ZP.271.18.3.2023

Dotyczy: postępowania o udzielenie zamówienia publicznego ZP.271.18.2023 w trybie podstawowym bez negocjacji na „Budowę gminnego budynku rekreacyjno-sportowego w miejscowości Władysławowo, gmina Elbląg”

WYJAŚNIENIA TREŚCI SWZ

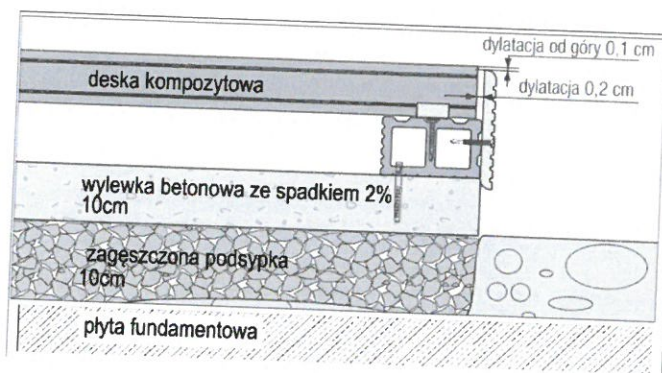
Proszę o informację czy w pomieszczeniach sanitariatów należy wykonać hydroizolacja wg opisu technicznego architektury w PT w pkt. 11 (brak w przedmiarze): "Hydroizolację (pomieszczenia mokre) należy wykonać z elastycznej masy uszczelniającej z uszczelnieniem połączenia posadzki ze ścianą elastyczną taśmą uszczelniającą, posiadającą atesty higieniczne i aprobaty dopuszczające do stosowania w pomieszczeniach przeznaczonych na pobyt ludzi pamiętając o wywinięciu izolacji po obwodzie ścian na wys. 20 cm. W narożnikach ścian taśmę należy zamocować do wysokość 200cm od posadzki. Dotyczy pomieszczeń sanitariatów - pomieszczenia o I klasie narażenia na zawilgocenie."

W pomieszczeniach sanitariatów należy wykonać hydroizolację wg pkt.11 projektu technicznego branży architektonicznej.
